ZÁVAZNÝ BULLETIN Z 242L/19a - REV. 3, Z 143L/20a

Nahrazuje Závacný bulletin Z 242L/19a - rev. 2

„S vlivem na způsobilost“
Po technické stránce
schváleno ÚCL

- 4. OPATŘENÍ:** **4.1** Úprava odvětrání motoru letounů Z 242L a Z 143L.
4.2 Související změna v Návodu pro údržbu - část I. letounu Z 242L.
Související změna v Letové příručce byla vydána Závacným bulletinem Z 242L/19a - Rev. 2 zůstává v platnosti.

Obr. 1

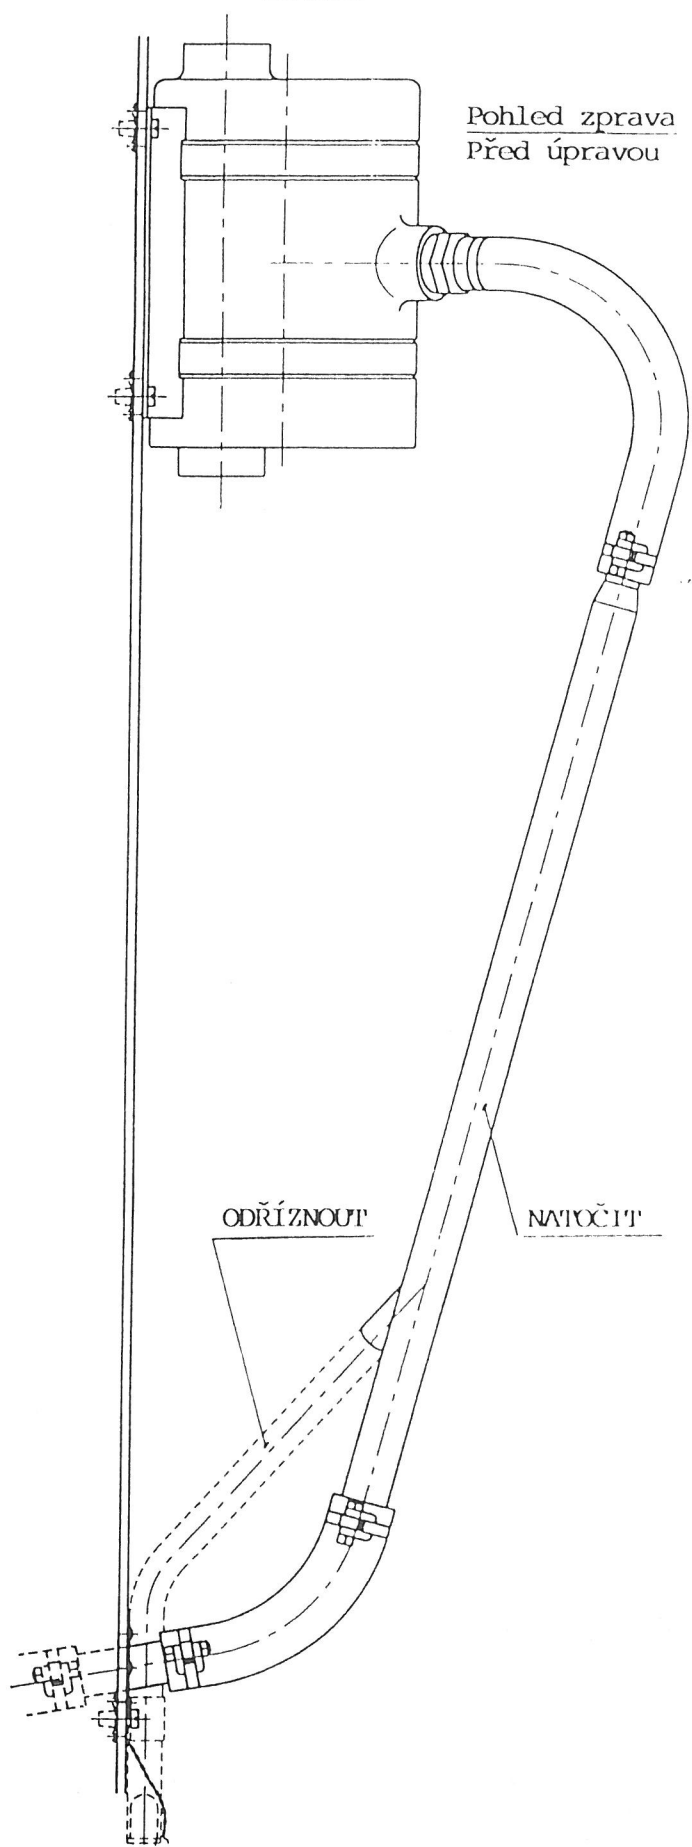
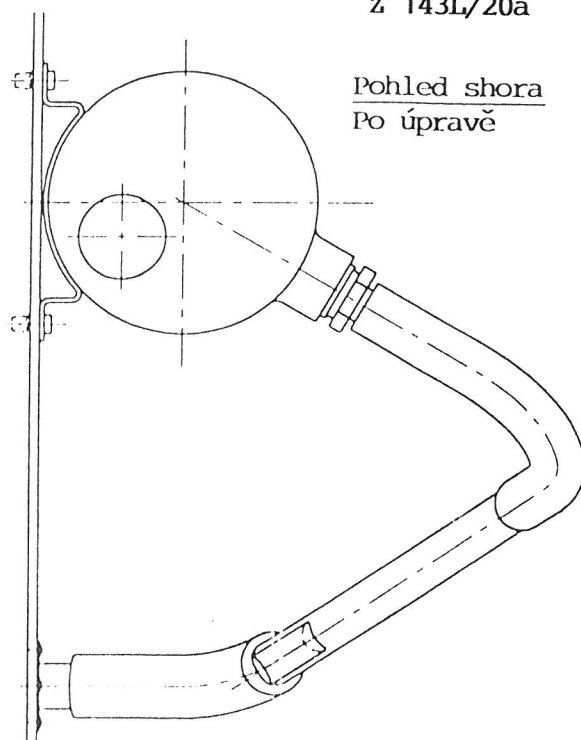
v. č. 0025 a 0027.
Opatření 4.2:
Všech letounů Zlin 242L do v. č. 0733 včetně.
- 3. DŮVOD:** **Letouny Z 242L:** Při nízkých teplotách vzduchu může dojít k zamrznutí hlavní větve odvětrání motoru a k zamrznutí pojistné pryžové zátky ve vedlejší větvi odvětrání motoru. To může vést k vytlačení předního těsnícího kroužku skříně motoru a úniku oleje z motoru.

Demontovanou trubku zbavit zbytků oleje a odříznout vedlejší větev (tenčí) 20 až 30 mm od trubky hlavní větve (viz obr. 1).

Nasunout trubku zpět do hadic a natočit ji tak, aby zbytek vedlejší větve směřoval šikmo dozadu (mírně doprava tak, aby při pohledu shora byl v zákrytu s trubkou hlavní větve - viz obr. 1)

Demontovat trubku odvodu: vyšroubovat šroub přidržující přes objímku vedlejší větev odvodu k požární stěně, povolit hadicové spony na obou koncích trubky hlavní větve a vyjmout trubku z hadic.

Šroub našroubovat zpět a pevně dotáhnout.

Srazit hrany řezu, zbavit hlavní trubku pilin.

Utáhnout hadicové spony na obou koncích trubky.

Obr.2

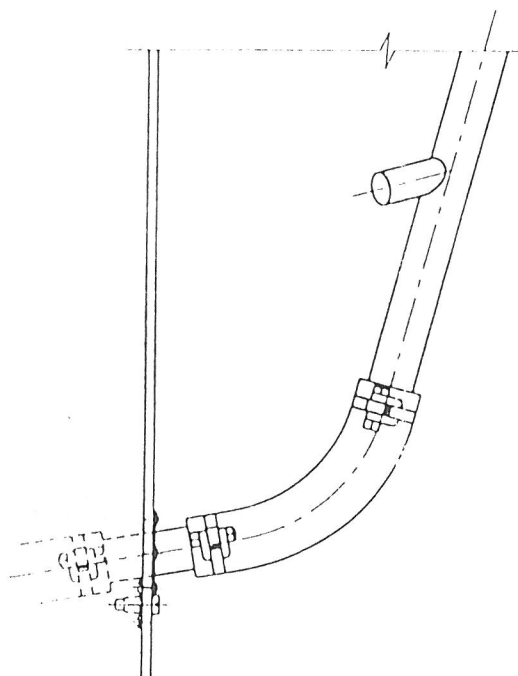
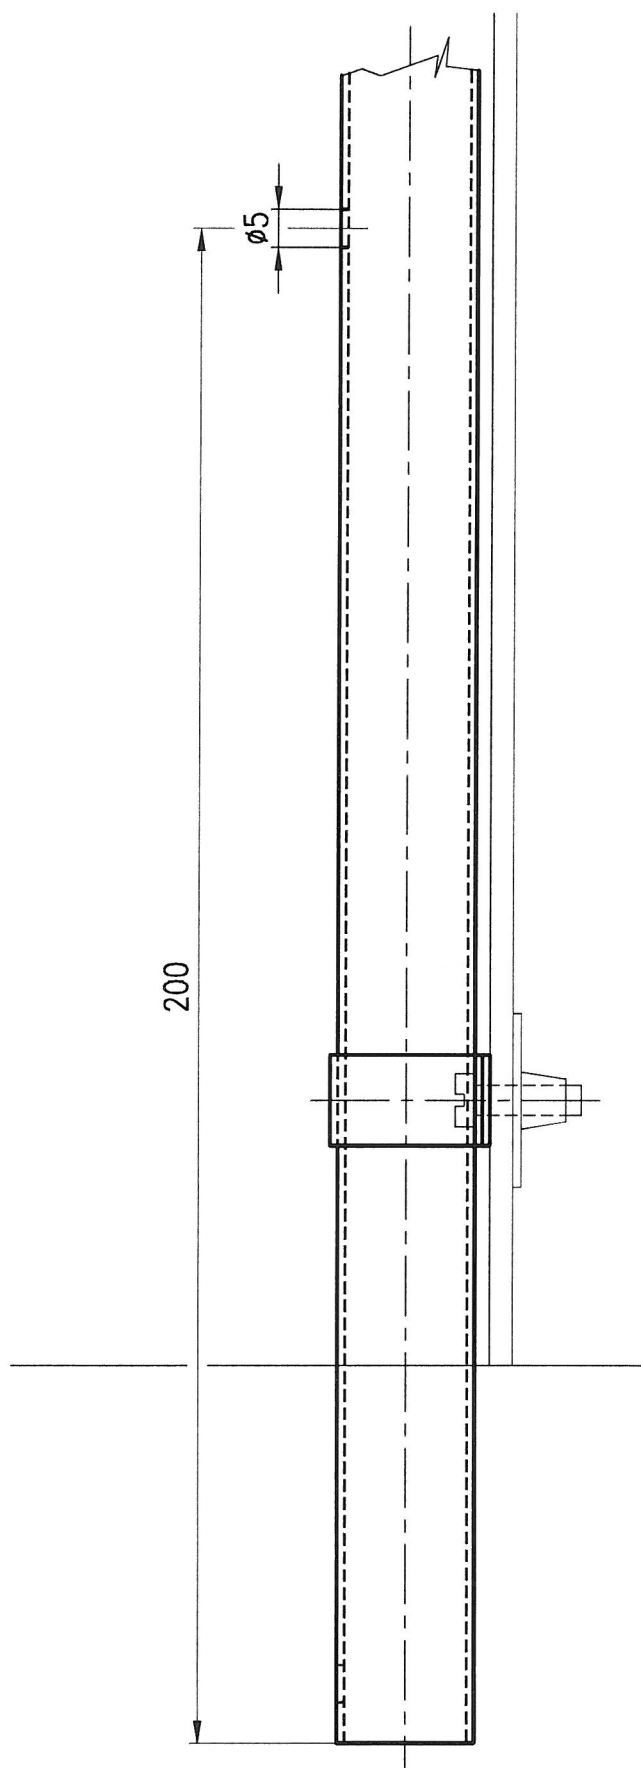
- Letouny Z 143L:** Při nízkých teplotách vzduchu může dojít k zamrznutí konce trubky odvětrání motoru. To může vést k vytlačení předního těsnícího kroužku skříně motoru a úniku oleje z motoru.

Demontovat trubku odvodu, vyvrtat otvor dle obr. 2, trubku namontovat zpět - poloha otvoru dle obr. 2.
